改善箇所説明図

エアバッグ・コントロール・モジュール

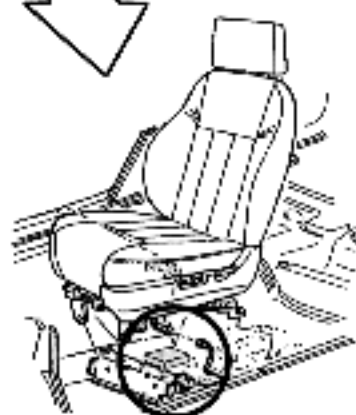
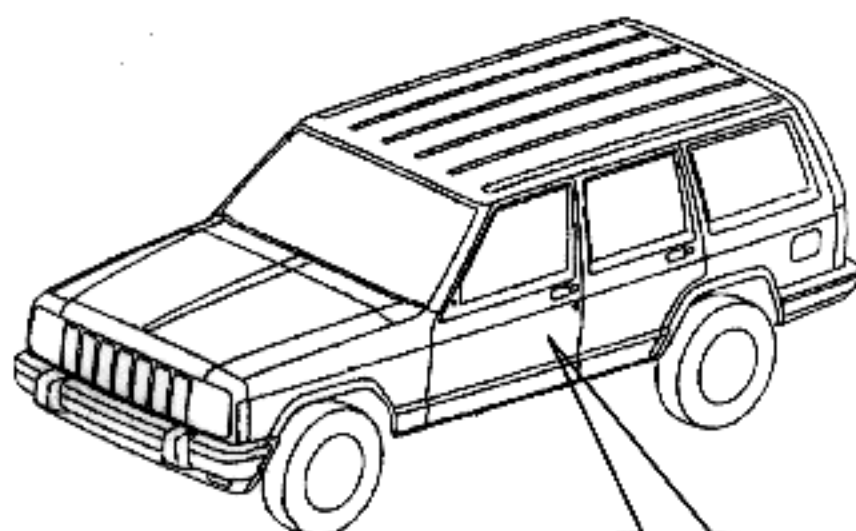
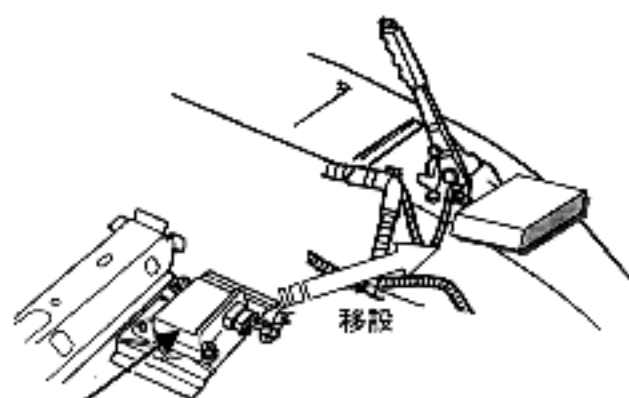
不具合発生箇所

エアバッグ・コントロール・モジュール(エアバッグの展開制御装置)が助手席下部の床面に取り付けられているため、冠水等により車室内に大量の水が浸入した場合、当該モジュール内部の電気回路が腐食し、最悪の場合、走行中にエアバッグが展開するおそれがある。

改善の内容

全車両、エアバッグ・コントロール・モジュール(エアバッグの展開制御装置)を新品と交換するとともに、取付位置を駐車ブレーキレバー後方へ移設する。
